ACLARACIÓN N° 1
EMPRESAS VARIAS DE MEDELLÍN S.A. E.S.P.
ÁREA SUMINISTRO Y SOPORTE ADMINISTRATIVO
PROCESO DE CONTRATACIÓN PC-2018-0070
POR SOLICITUD PÚBLICA DE OFERTAS

OBJETO: "SUMINISTRO DE CONTENEDORES NAVIEROS DE 20 PIES ESTÁNDAR ACONDICIONADOS Y OTROS ELEMENTOS"

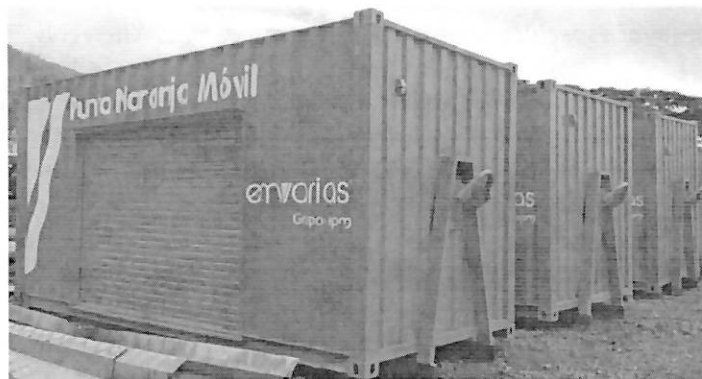
PREGUNTA No 6. EL ítem 23, superficie de trabajo, por favor especificar las dimensiones.

R.// Se ACLARA, de acuerdo a las dimensiones de contenedor se debe hacer la distribución para 5 puesto de trabajo, como mínimo, cada puesto de ser de 70 cm de ancho, por 100 cm de largo.

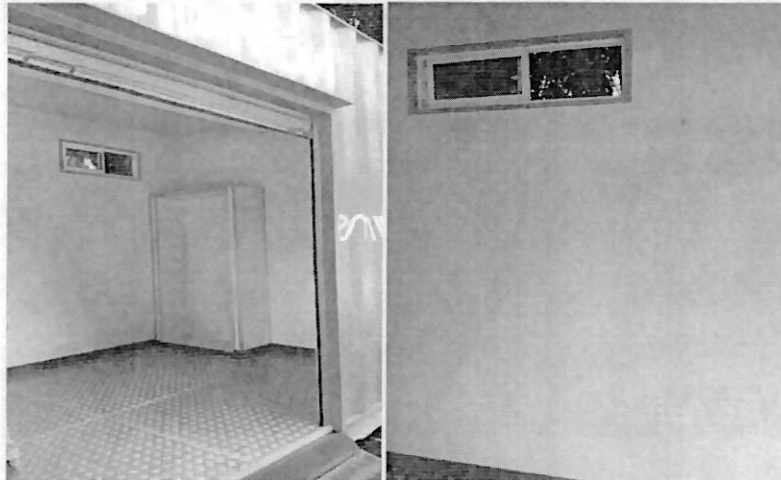
PREGUNTA No 8. Ítem 9 gancho lateral para levante del contenedor con ampliroll, requerimos cordialmente más especificaciones y un plano acotado del mismo.

PREGUNTA No 12. Solicitamos muy amablemente se nos brinde la información correspondiente a los planos, renders de los contenedores a intervenir; Así mismo fotografías de las vías de acceso, y ubicación exacta del lugar de ejecución, esto con el fin de que nuestra área especializada en logística pueda tener presente las respectivas maniobras a llevar a cabo para el excelente desarrollo del proyecto.

R.// Se ACLARA, se debe realizar el diseño e este gancho considerando los planos del equipo de levante tipo ampi-roll debido a que esto es un desarrollo puntual del proveedor que garantice la funcionalidad del equipo, por tal motivo se puede programar visita para conocer el equipo de levante y los puntos naranja existentes. Anexamos imagen del equipo ampliroll que se tiene en la actualidad.

R.// Se ACLARA, los contenedores a intervenir son los contenedores que serán suministrados por el proveedor elegido en este proceso de contratación, contenedor naviero de 20 pies, se adjunta foto de los contenedores actuales. La ubicación de los contenedores se delimita a la ciudad de Medellín, en lugares céntricos y públicos, tales como parques, universidades, entre otros.
